BULLETIN TECHNIQUE 2013 n°3

208 R2

18 février 2013

Levier de direction

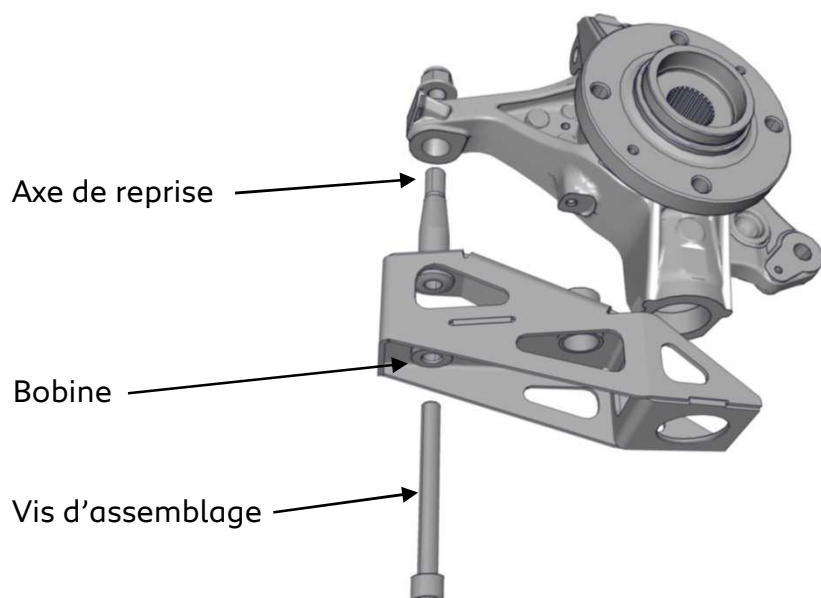
Nous vous recommandons de contrôler les assemblages de la biellette de direction sur le levier de direction et plus particulièrement la vis assurant cet assemblage :

Lorsque cette vis est serrée au couple de 3.8 N.m, nous vous recommandons de contrôler que le dessous de la tête de vis est bien en appui sur la bobine.

Dans le cas contraire, il est nécessaire de prolonger le taraudage (M10 x 150) dans l'axe de reprise.

Steering arm

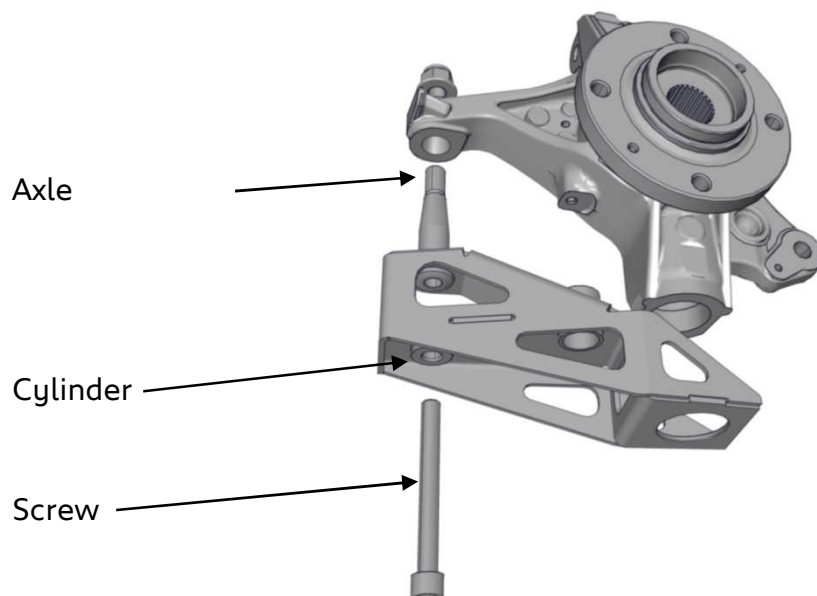
We recommend you to check the assembly of the track arm with the steering arm and especially the screw:

When the crew is tightened at the torque of 3.8 N.m, we recommend you to check the contact between the screw head and the cylinder.

If not, please use a tap (M10x150) to increase the thread length.
